建築物の安全確保のための体制の整備を行う者に対する補助事業

構造計算に係る課題の整理取りまとめ

報告書

実施機関 一般社団法人 建築性能基準推進協会

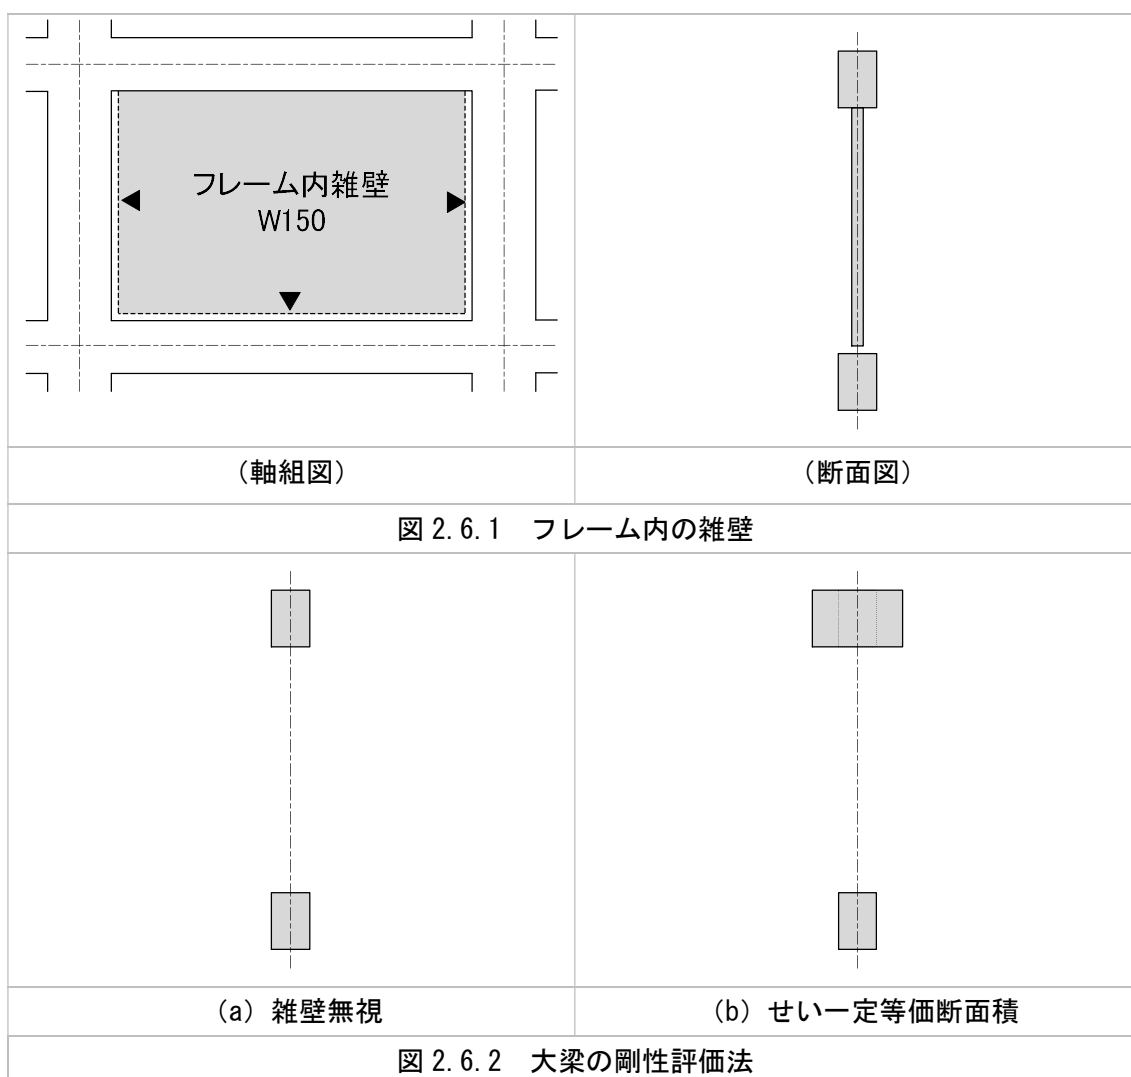
本事例は、柱梁フレーム内に RC 造雑壁のある RC 造建築物で、RC 造雑壁には図 2.6.1 に示すような三方に完全スリットが設けられていた。しかしながら、本事例の応力解析では、フレーム内 RC 造雑壁の重量は考慮しているが、図 2.6.2 (a) に示すように、上部の大梁の剛性にフレーム内 RC 造雑壁の剛性を考慮していなかった。そこで、図 2.6.2 (b) に示すように、大梁に取り付くフレーム内 RC 造雑壁の剛性を、梁せい一定の等価断面積として大梁に考慮し、再計算を行った。その結果、大梁の設計用曲げモーメントが増加し、一次設計の断面検定において大梁の長期・短期の曲げ検定比が 1.0 を超過した。

フレーム内の RC 造雑壁に三方スリットを設けた場合は、垂壁付き大梁としてフレーム内の壁の剛性を大梁に考慮することが必要である。

図 2.7.1 地下 1 階略伏図 (構造図)

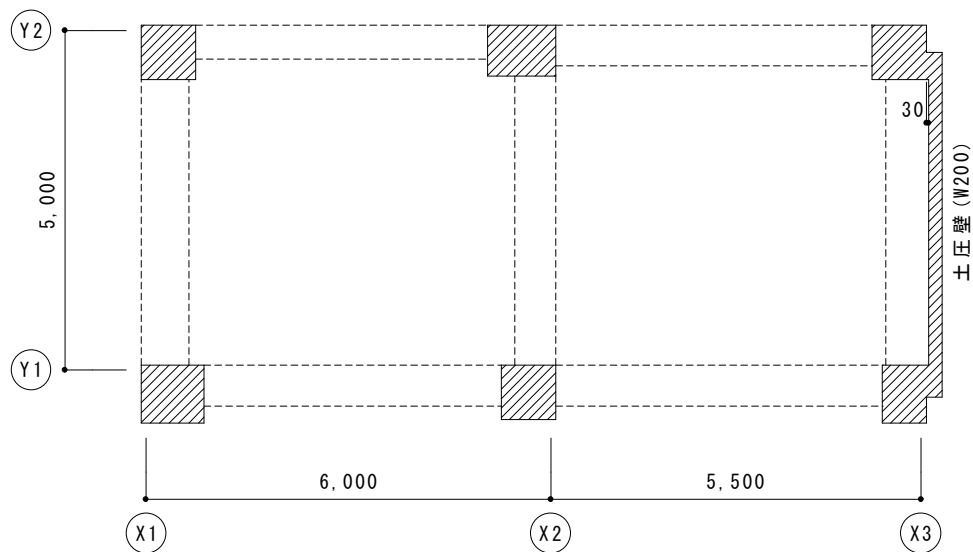
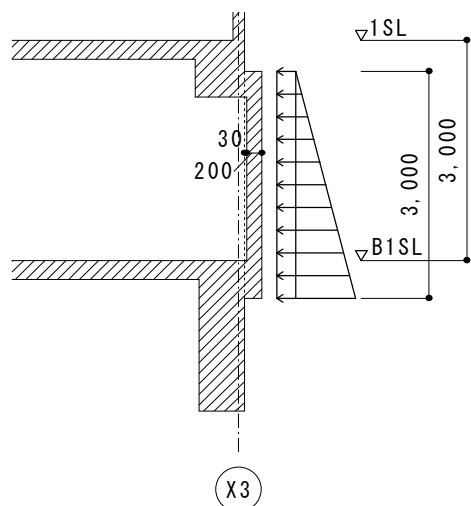
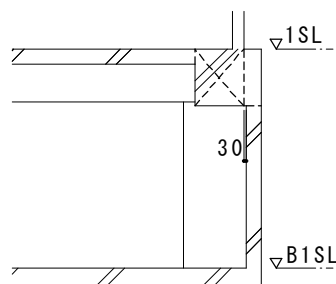
本事例は X,Y 方向とも純ラーメン構造の、意匠としては地上 7 階、地下 1 階の建物であるが、地表面が傾斜しているため構造計算は地上 8 階としている。図 2.7.1 に地下 1 階略伏図を示す。X3 通り Y1-Y2 間の壁板が柱・梁側面から 30mm 外に、両側柱とは柱せいの 1/2 程度 (400mm) が一体と記述された片土圧を受ける地下 1 階外壁を、構造計算においてはフレーム外雑壁とし、 $n=1.0$ として評価している。なお、土圧を受ける壁板と梁との取り合い詳細図はないが、図 2.7.2 に示す土圧壁の計算書では、壁板と梁せいの一部 (500mm) が一体として計画されている。しかし、図 2.7.3 に示す施工図においては、壁板と 1 階床梁とは梁せい全長で一体となっていることが確認されている。

壁板と周辺柱梁取り合い状況から、フレーム外雑壁としての評価には疑問があるため、フレーム内の耐震壁として検討を行った結果、一次設計の柱断面算定において検定比を満足しない部材が生じ、二次設計においては、偏心率の増大と D_s 値増大のため保有水平耐力が必要保有水平耐力を満足できない結果となった。

壁板が周辺柱梁から外に取りつく場合、その壁をフレーム外の壁とするか、フレーム内の壁と評価するかは、施工可能な取り合いおよび配筋仕様を設定のうえ、壁板と周辺柱梁との力の伝達性能を十分検討して設定する必要がある。

図 2.8.1 壁式構造のような建物

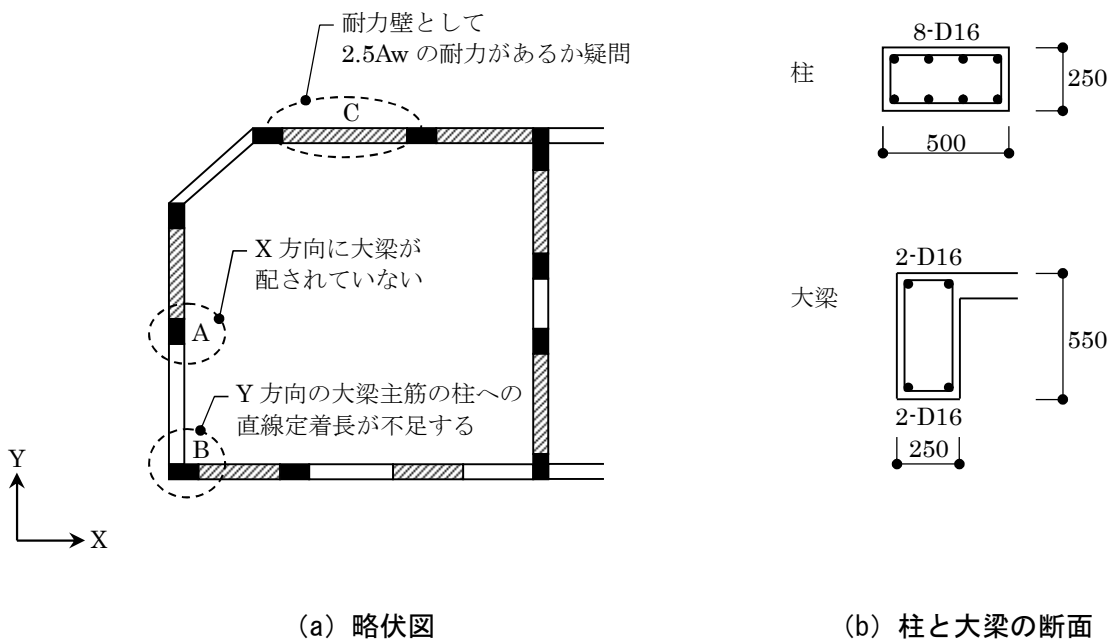
図 2.8.1 に示すように、柱断面が 250mm×500mm、梁断面が 250mm×550mm と、柱と梁の幅が壁厚の 250mm と同厚である壁式構造のような建物を耐震設計ルート 1 で設計している事例があった。

この事例では、同図中 A で示す柱には X 方向に大梁が配されておらず、X 方向の耐震要素として有効でないと考えられるが、この柱の断面積が X 方向の柱量に算入されていた。

また、同図中 B で示す部分の柱において、Y 方向大梁主筋の柱への直線定着長が本事例の配筋標準図に示されている必要直線定着長の 20d (d: 主筋径) を満たしておらず、この柱が Y 方向の耐震要素として有効でない可能性があると考えられるが、この柱の断面積が Y 方向の柱量に算入されていた。

さらに、同図中 C で示す壁などは、壁に付帯する柱の断面積が壁厚に比して小さく、軸方向鉄筋の総量も 8-D16 と少ないため、壁に大きな耐力は期待できない可能性があるものの、付帯柱の断面積に 0.7N/mm² を乗じて、かつ、壁の断面積には 2.5N/mm² を乗じて X 方向の柱量・壁量計算を行っていた。

建物の性状を確認せずに耐震設計ルートを機械的に適用することは適切でない。

ルート 1 の壁量計算式 ($\sum 2.5 \alpha \cdot A_w + \sum 0.7 \alpha \cdot A_c \geq Z \cdot W \cdot A_i$) などにおいて、 A_w (耐力壁の断面積) と A_c (柱の断面積) に算入する耐震壁および柱は、計算する方向の耐震要素として有効なものに限る必要がある。耐震要素としての有効性の判断が難しい部材から成る建物は、耐震設計ルート 3 を適用して保有水平耐力計算を行うか、略算的に当該部材がメカニズムに達するときの負担力を算定し、耐力

壁にあつては 2.5N/mm²、柱にあつては 0.7N/mm² 程度の耐力を発揮することができることを確認した上で、ルート 1 もしくはルート 2 を適用することが望ましい。

図 2.9.1 平面図

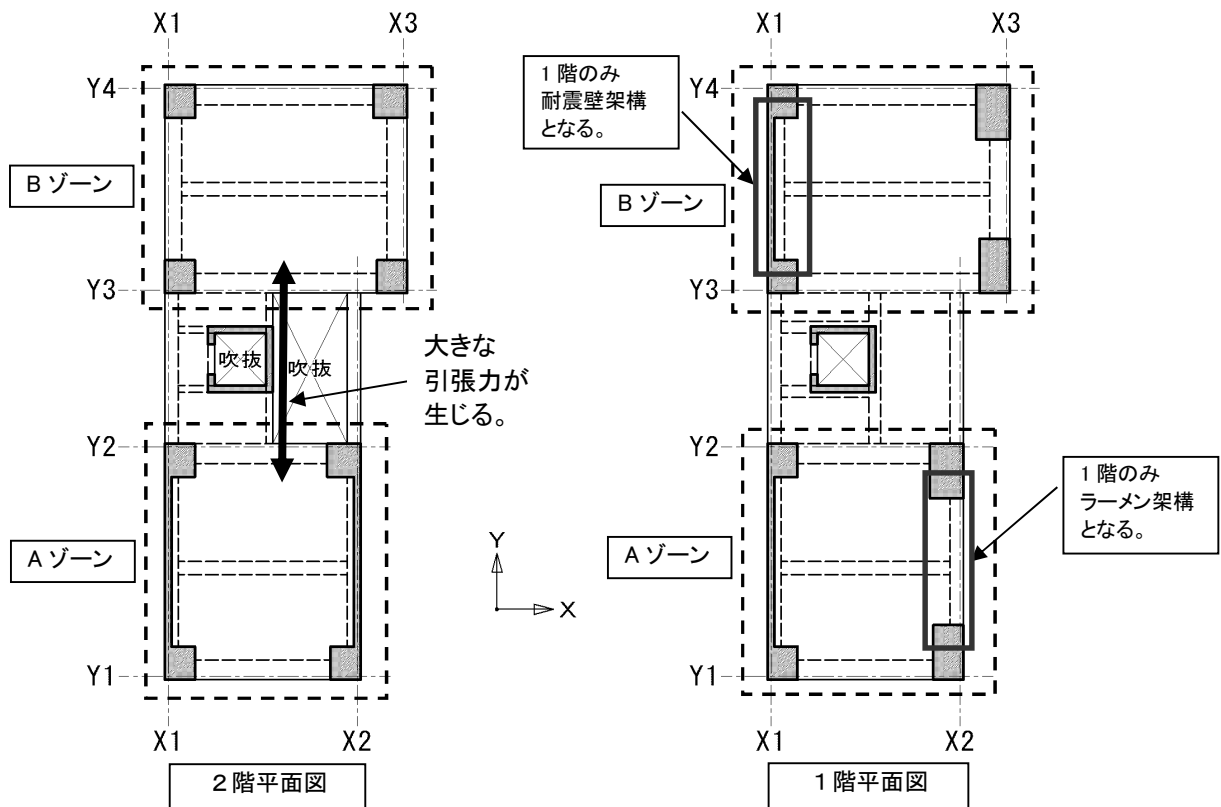
本建物は、RC造12階建ての共同住宅において図2.9.1に示すように、点線で囲んだ2つ（以下、Y1-2間をAゾーン・Y3-4間をBゾーンとする）の4本柱架構が、2階から上部においてエレベータ部・階段部等の吹抜けにより大半の部分が開口となっている床と2本の大梁で繋がれている建物である。

X方向は、全層においてAゾーン・Bゾーンとも純ラーメン架構であるが、Y方向は2階および一般階でAゾーンのみで2枚配置されている耐震壁が、1階ではAゾーンとBゾーンに1枚ずつの配置となっており、耐震壁が1階とその他の階で大きく異なる配置状況となっている。

本事例では、適合性判定機関の指摘により Y2-3 間の水平力伝達に関する検討を行っていたが、X方向の一次設計時についてのみであった。

そこで、Y方向の計算を追加して行うとともに、併せて保有水平耐力時 (Q_u 算定時) の水平力伝達について再計算を行ったところ、一次設計時についてはXY両方向とも水平力の伝達が可能である結果となったが、保有水平耐力算定時 (Q_u 算定時) において水平抵抗部材の配置 (本事例の場合は耐震壁の配置) が1階と2階で大きく異なるY方向2階の床面では、AゾーンからBゾーンへの水平力 (引張の軸方向力) を伝達できない結果となった。

床抜け部分の水平力伝達の検討は、その視覚的形狀イメージから一般的に伝達すべき水平力により曲げモーメントとせん断力の発生する方向（本事例の場合は X 方向）の検討については行われていることが多いが、軸方向力として伝達する方向（本事例の場合は Y 方向）についても同様に検討すべきである。

また、本事例の Y 方向のように水平抵抗部材の配置（本事例の場合は耐震壁の配置）が上下階で大きく異なる場合、局所的に伝達すべき水平力が大きくなる可能性が高いので、特に注意が必要である。

なお、床抜け部分含む建物全体として設計を行っている場合、一次設計時はもちろんであるが、保有水平耐力まで算定しているのであれば、それまでの水平力伝達まで保証する必要がある。

図 2.10.1 本事例の伏図

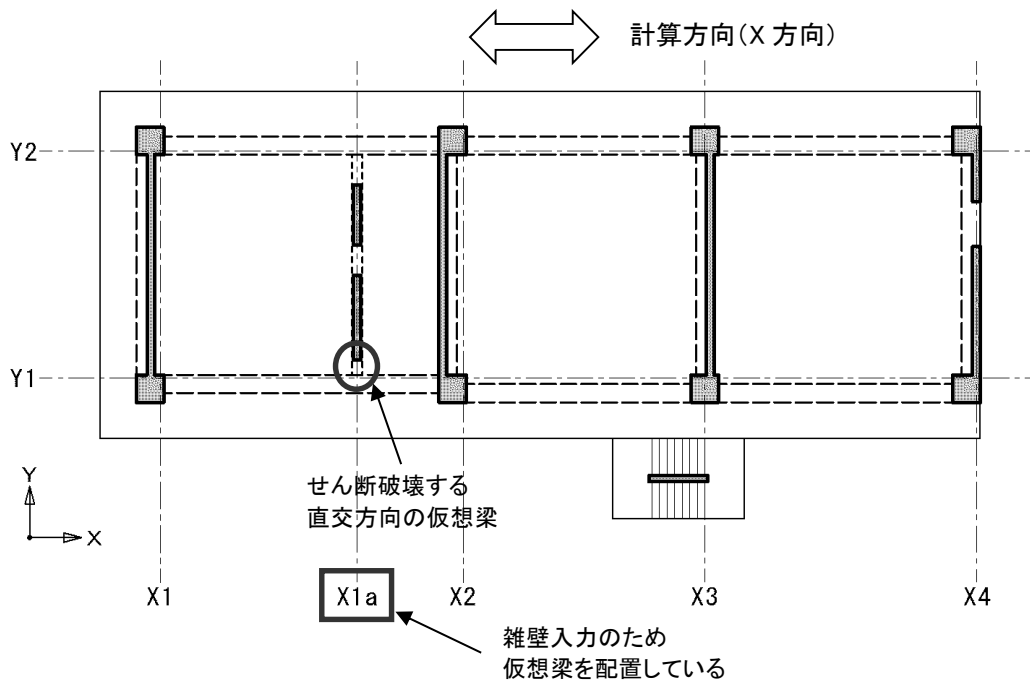
本事例は、RC 造建物の X 方向の二次設計時において、 D_s 算定用の崩壊メカニズムとして脆性破壊が発生したと出力され解析が終了していたが、柱梁部材種別を FA と判別し、 $D_s=0.3$ として必要保有水平耐力が算定されていた。

一般的に RC 造建物の崩壊メカニズムが脆性破壊であれば、 D_s 値が最低値である 0.3 には成りえないが、本事例の場合、雑壁を入力するために計算方向と直交する Y 方向 (X1a 通り) に配置した仮想の短スパン梁部材のせん断破壊で崩壊メカニズムが形成されたと判定して解析が終了しており、この時点で X 方向の柱梁の部材種別を集計し D_s 値を算定していることが要因であった (図 2.10.1 参照)。

しかしながら、本事例の原設計計算書では直交方向のせん断破壊で崩壊メカニズムと判定し解析終了となっていることに対して、設計者の説明が無く、かつ、適合性判定においても特に指摘がなかった。

なお、本事例の場合、せん断破壊する短スパン梁が実在しない仮想部材であること、また、直交方向のせん断破壊で解析が終了した時点で概ね指定した層間変形角 (1/50) まで変形が至っており (正加力時: 1/69、負加力時: 1/57)、全体崩壊形がほぼ確認できることから、部材の保証設計も十分で建物の耐震性としては特に問題ないと判断した。

崩壊メカニズムが脆性破壊であるにもかかわらず、 D_s 値が最小値で算定されているような不自然な計算結果となっていることに対し、設計者は所見を記載しておくべきであり、また審査機関側は質疑等を出すべきであると思われる。

なお本事例の場合、直交方向部材のせん断破壊時においても計算方向の柱梁には十分な塑性ヒンジが発生しており耐震性も特に問題ないと思われる結果であったが、塑性ヒンジ発生が少なく変形が十分に進まなかった場合もあるため、計算方向の架構の崩壊メカニズムが形成されているかどうかの確認が必要である。

図 2.10.2 基準階平面図

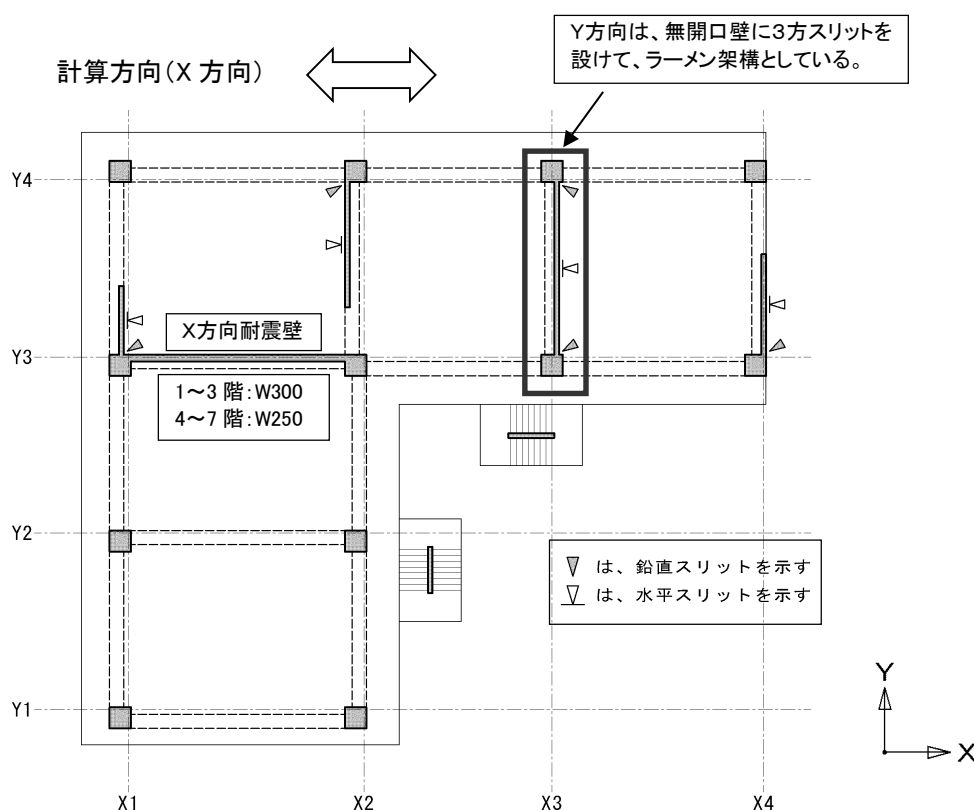
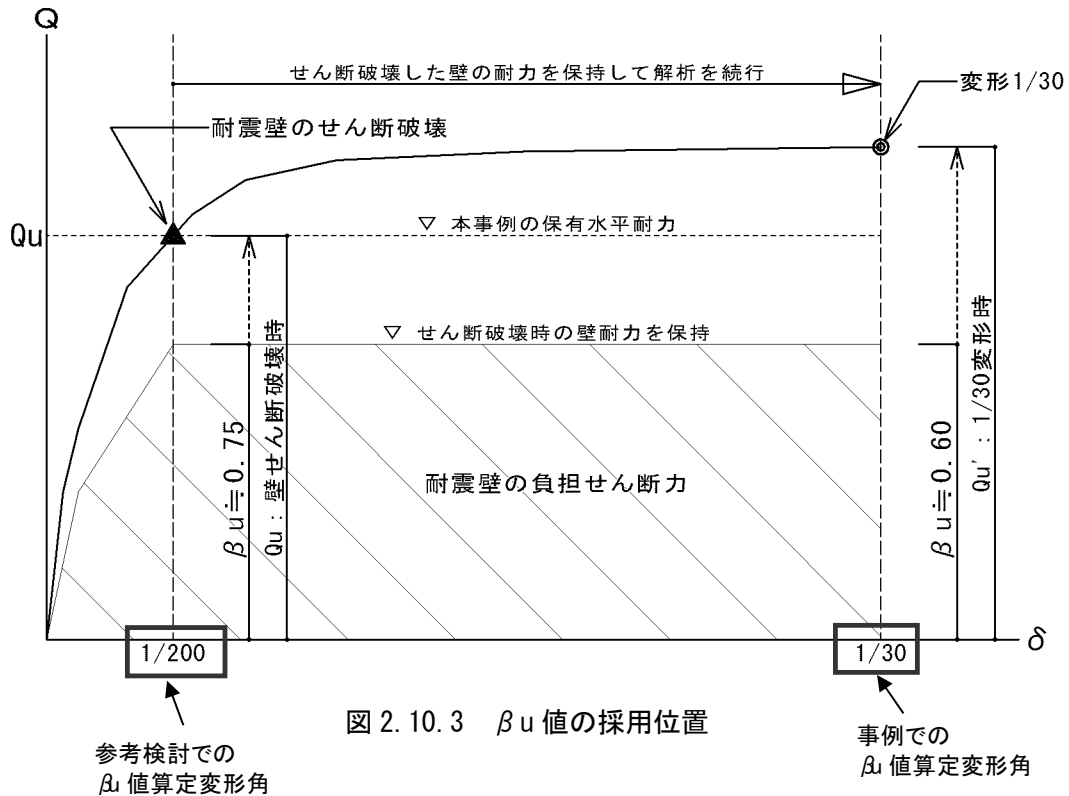
本建物は、図 2.10.2 に示すように L 字型の平面図の RC 造 8 階建ての共同住宅で、X 方向は Y3 通り X1-2 間に耐震壁を設けた壁付きラーメン架構、Y 方向は無開口壁を含めて架構面内の壁にはすべて構造スリットを設けた純ラーメン架構である。

本事例は、壁付きラーメン架構である X 方向の二次設計時に、耐震壁がせん断破壊した時点の保有水平耐力としていたが、 D_s 値を算定する際の βu 値は壁のせん断破壊後もその耐力を保持して解析を続行し、層間変形角が $1/30$ に達した時点での壁の負担せん断力比から算定していた。

しかし、このような手法で βu 値を算出することは、図 2.10.3 に示すように βu 値を小さく評価することとなり、結果として D_s 値を危険側に評価している可能性がある。

そこで参考検討として、告示（昭 55 建告第 1792 号第 4 第四号ハ）に従い、保有水平耐力算定時（本事例では基礎固定で耐震壁がせん断破壊した時点、 $1/200$ 変形時）で βu 値を算定した結果、 D_s 値が 0.45 から 0.55 となる階が生じ、1 階の保有水平耐力比 (Q_u/Q_{un}) が 1.0 を下回った。

壁付き架構の二次設計時において、早期に壁がせん断破壊した時点でその他の柱はり部材に塑性ヒンジが発生していない場合、壁の耐力を保持したまま解析を続行して柱はり部材の破壊性状を確認することはあるが、その解析結果による応力分担で壁の負担せん断力比（ βu 値）を求めた場合、結果として D_s 値を危険側に評価する可能性がある。

ここでいう崩壊形は、全体崩壊形・部分崩壊形・局部崩壊形の 3 つの内のいずれかであり、本事例の場合は部分崩壊形（耐震壁のせん断破壊）であるため、壁がせん断破壊した時点での βu 値を採用する必要がある。

図 3.1.2 スロープ部軸組図 (Y1 通り)

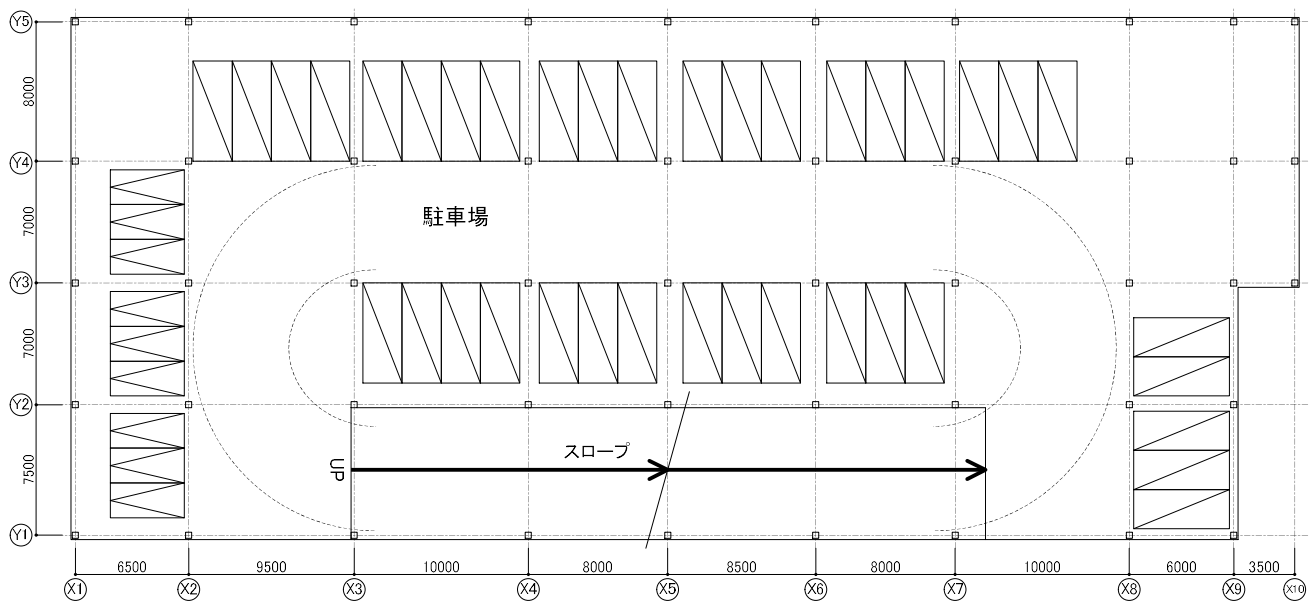
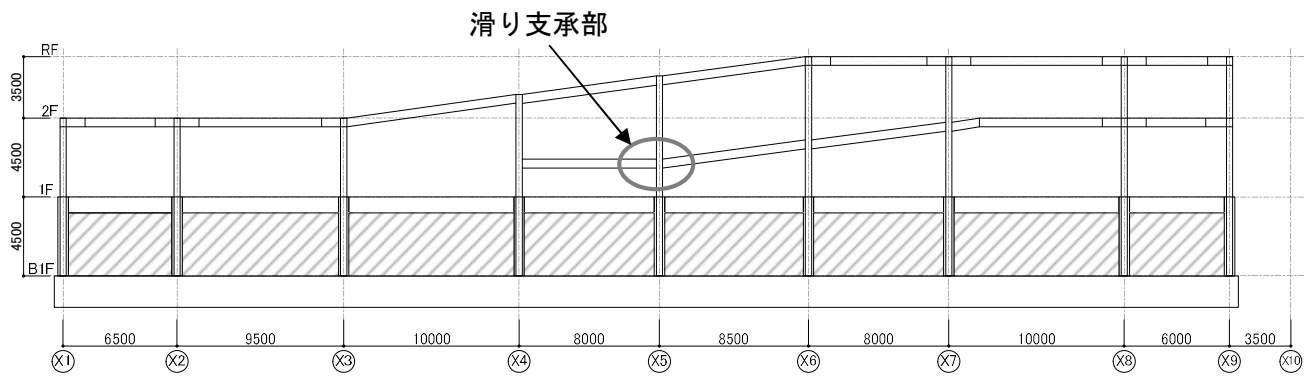
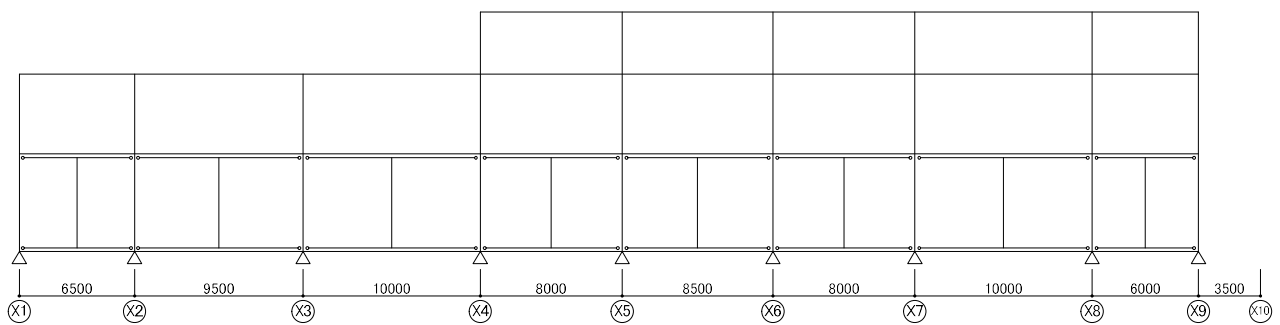
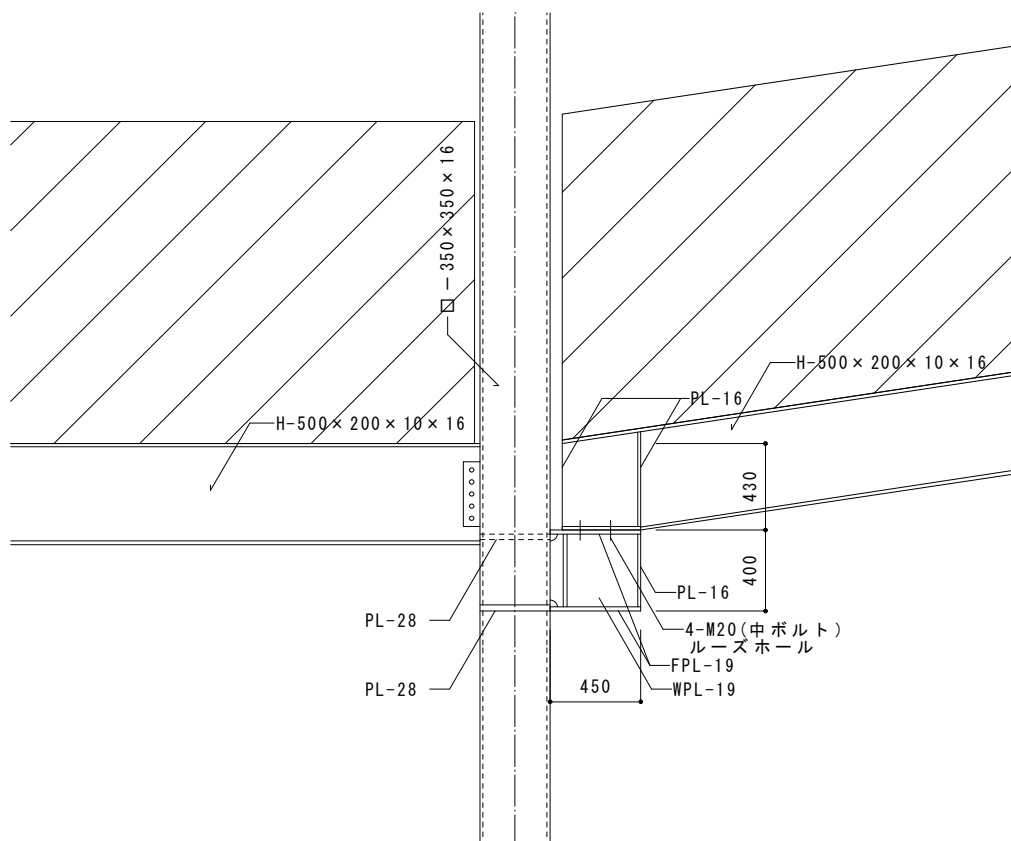
本事例は地下1階、地上2階建ての駐車場付き物販で、2階と屋上が駐車場となっている。構造的にはラーメン架構の鉄骨造建物で、図3.1.1レイアウト図に示すように、1階から2階、2階からR階へのスロープが本体構造と一体となっている。スロープを含むY1通りの架構は図3.1.2軸組図に示すように上下階が車路を受ける斜めの大梁で連なる形状となっている。

本事例では、まず、スロープを含むY1通りの架構を図3.1.3モデル図に示すように斜め材を無くして、建物全体を一体の整形の構造体として解析を行い、一次・二次設計を実施している。

次に当該のスロープ部を含むY1通り架構単体を取り出して、スロープ形状に合わせた架構モデルで応力解析を行い、断面検定等を実施している。このときの地震荷重は、Y1通りの支配面積分に相当する値であり、層間変位の解析結果は建物全体を一体で解析したときの結果と異なっている。

ただし、設計者は図3.1.2軸組図および図3.1.4滑り支承部詳細図に示すように1階～2階の間にルーズホールを有する接合部を設けて、上下階の層間変位差の吸収を図っているが、二次設計時の層間変位差に対する検討が不十分であった。

また、1階～2階間スロープ部分に上記対策が実施されていたのに比べて、2階～R階間のスロープ部分については同様の対策が検討されていなかった。

本事例のような駐車場付きの大型店舗の事例は多いが、スロープを本体構造と一体とする場合は斜路の斜め材がブレース効果を発揮するため、地震時の応力集中などに対して十分な注意が必要である。

スロープ架構をその形のまま本体構造体に組み込む場合は、スロープ部への多大な地震力の移行が予測されるので、床面のせん断力の移行等には十分留意する必要がある。

また、スロープ架構と本体構造体をエキスパンション・滑り支承等で絶縁し、その層間変位差を吸収しようとする場合は、一次設計時だけでなく二次設計時の層間変位差についても十分に注意する必要がある。

図 3.2.2 アンカーボルトの計算に用いる長さ l_b の定義

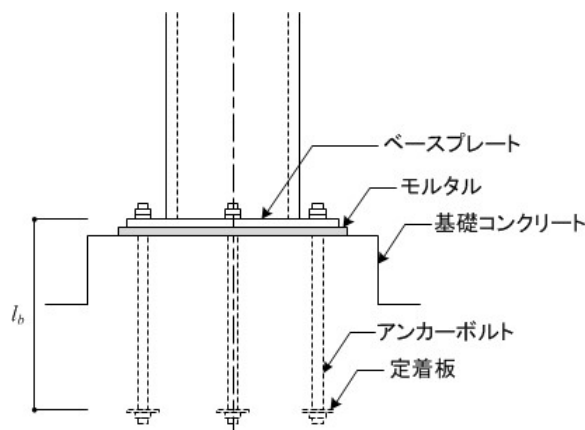
アンカーボルトの長さ L は、JSS II 13-2004 では図 3.2.1 に示す長さが定義されているが、本事例では、計算書及び構造図のリストで $L=600\text{mm}$ 、構造図の詳細図では $L=700\text{mm}$ と食い違っており、 L がどの長さか図示されていなかった。計算書では $l_b=600\text{mm}$ として柱脚の回転剛性・アンカーボルトの引き抜き耐力等は計算されていた（図 3.2.2 参照）。

なお、本事例のアンカーボルトの材種は ABR400（建築構造用転造ねじアンカーボルト）で、メーカー仕様によるその標準長さ L は $25d$ である。M27 の場合は 675mm となり、それ以外は特注品として対応される。

アンカーボルトの長さは、その径・材質と同様に柱脚部の構造性能を定めるので、ボルトの長さを図示するなど、図面表記に当たっては十分注意する必要がある。

図 4.1.1 伏図

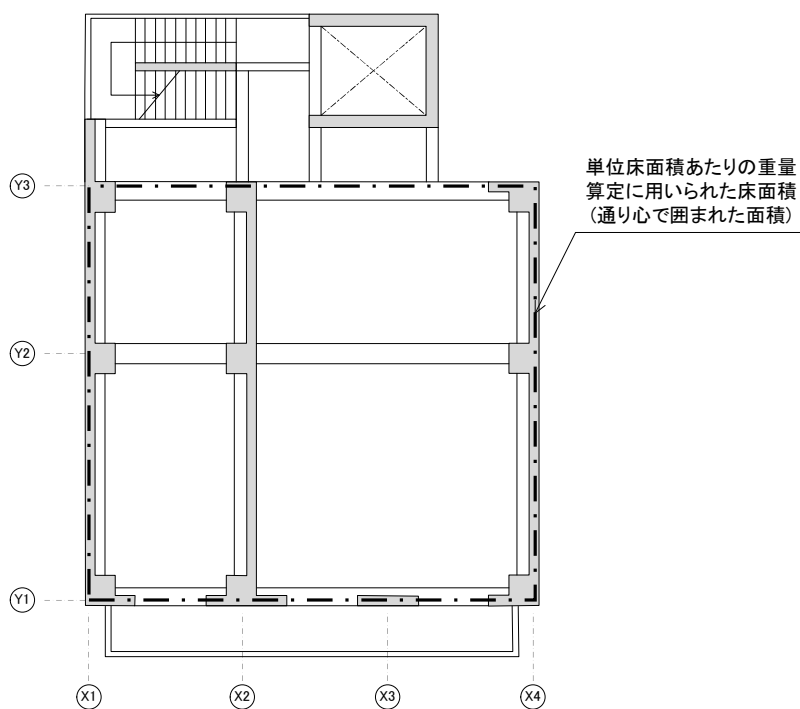
本事例はRC造建築物であるが、単位床面積あたりの建物重量が 26.7 kN/m^2 と通常のRC造建築物より大きく表示されていた。これは、本事例では、単位床面積あたりの建物重量を算定する際の床面積を建物外周の通り心に囲まれた面積としているため、計算架構としての通りを設けない突出部がある本事例のような建築物では、突出部を無視した床面積を用いて単位床面積あたりの重量を算定したためである（図4.1.1参照）。なお、突出部を含めた床面積を用いた単位床面積あたりの建物重量は 21.8 kN/m^2 であった。

一貫計算プログラムによっては、単位床面積あたりの建物重量を算定する際の床面積が法令上の床面積とは異なる面積が用いられることがあるため、留意する必要がある。また、単位床面積あたりの建物重量は、構造計算が正しく行われたかを確認するための重要な項目であるため、例えば突出部を含めた床面積を用いた単位床面積あたりの建物重量を別途確認することが望ましい。
